## Antrag zur Aufnahme von Änderungen der Anlage 11 des AVV

<b>Titel</b>	Piktogramme „Fassungsraum“, in Anwendung der EN 15877-1:2012+A1:2018
<b>Änderungsantrag von: EVU / Halter / andere Stellen</b>	Erstellt durch Mercitalia Rail/Unter-AG Anlage 11
<b>Änderungsantrag zu:</b>	<input type="checkbox"/> Anlage 9 <span style="margin-left: 200px;"><input checked="" type="checkbox"/> Anlage 11</span>
<b>Verfasser:</b>	Francesco Garrisi– Mercitalia Rail
<b>Ort, Datum:</b>	Florenz, 17.01.2023
<b>Kurzbeschreibung:</b>	Einfügen der beiden Piktogramme für die Angabe des Fassungsraums von Kessel-/Behälterwagen und Trichter-/Kastenwagen

#### 2.7 Zeichen für Fassungsraum und Angabe der zugelassenen Ladegüter

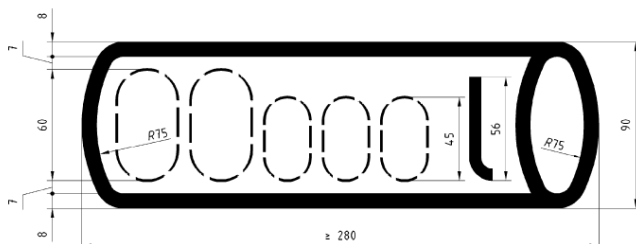
Im Text sind unter „Anordnung“ und „Bedeutung“ Kesselwagen genannt, und es wird die Maßangabe m<sup>3</sup> vorgegeben.

### 1.3. Anomalie/Darlegung der Problematik

In Punkt 4.5.16 „Fassungsraum“ der EN 15877-1:2012+A1:2018 (Bahnanwendungen - Kennzeichnung von Schienenfahrzeugen - Teil 1: Güterwagen) sind zwei unterschiedliche Anschriften für Kessel- und Behälterwagen und Trichter-/Kastenwagen vorgesehen (Seiten 56 und 57).

Anpassung der Piktogramme und Erklärungen in Anlage 11 AVV an die Norm.

#### 4.5.16 Fassungsraum

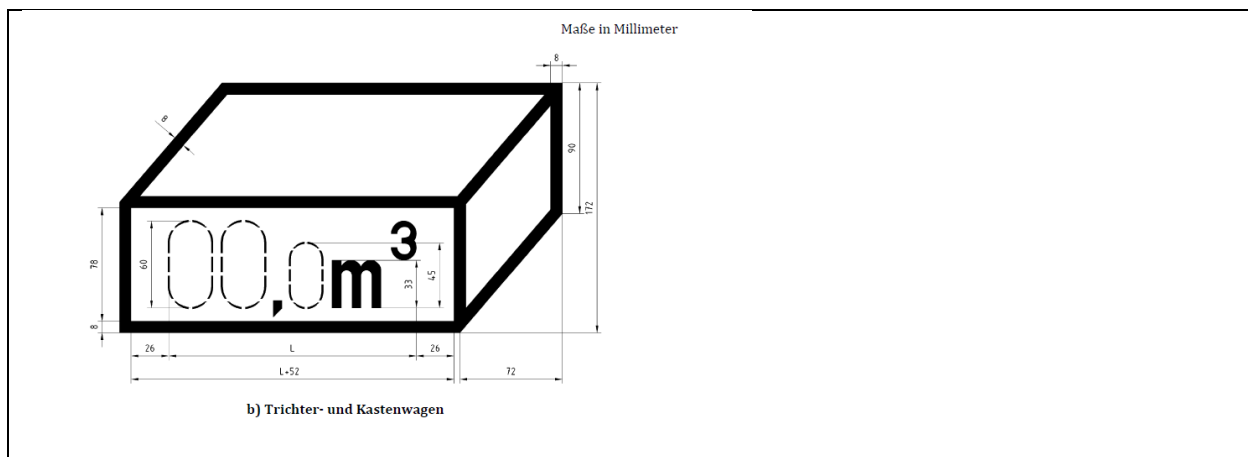
ANMERKUNG Ist das Ladevolumen größer als 99,999 Liter, wird eine weitere Ziffer vorangestellt.

Bild 2

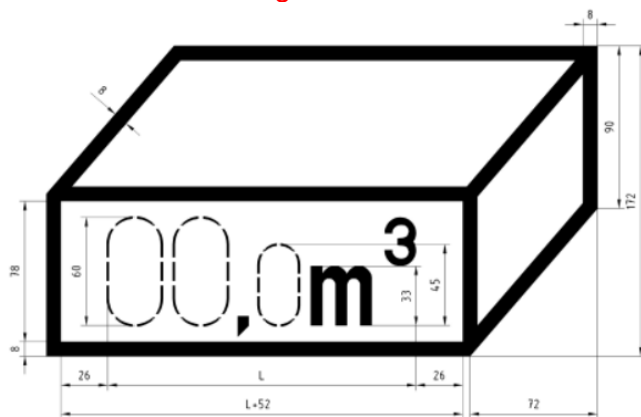
Trichter- und Kastenwagen

**Anordnung:** Auf jeder Seitenwand links, bei Trichter- und Kastenwagen auf dem Tank selbst oder auf Anschlagtafeln.

**Bedeutung:** Fassungsraum in m<sup>3</sup>, je nach Wagenbauart

**Anmerkung:** Wenn 99,9 m<sup>3</sup> überschritten werden, ist eine zusätzliche erste Ziffer voranzustellen.
